NOTE TECHNIQUE

N° 34 - D

DS - ID et ID BREAK

Centrage du carter de distribution

Fig. 1

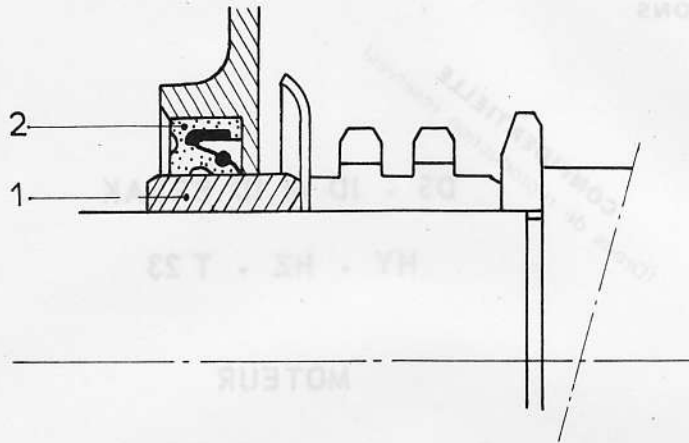
- Sur moteurs «H» et «T 23», monter l'entretoise (1 fig. 1), la clavette, la poulie, l'arrêttoir et l'écrou. Serrer celui-ci à 20 m.kg et rabattre l'arrêttoir.

Fig. 2

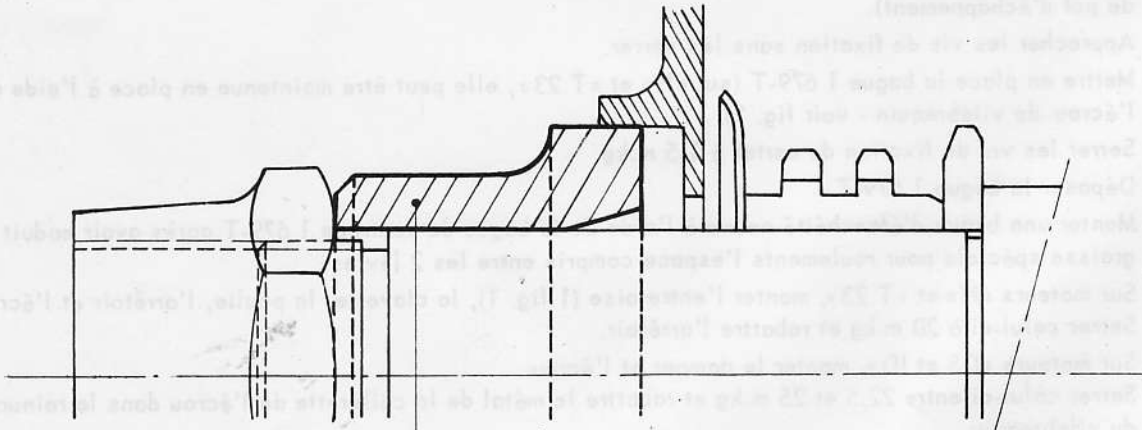
- Approcher les vis de fixation sans les serrer.
- Mettre en place la bague 1 679-T (sur «H» et «T 23», elle peut être maintenue en place à l'aide de l'écrou de vilebrequin - voir fig. 2).

NOTE : Cette méthode doit être suivie de préférence à celle plus délicate et moins sûre qui a été indiquée dans les Dictionnaires de Réparations avant la réalisation de l'outil 1679-T à savoir :
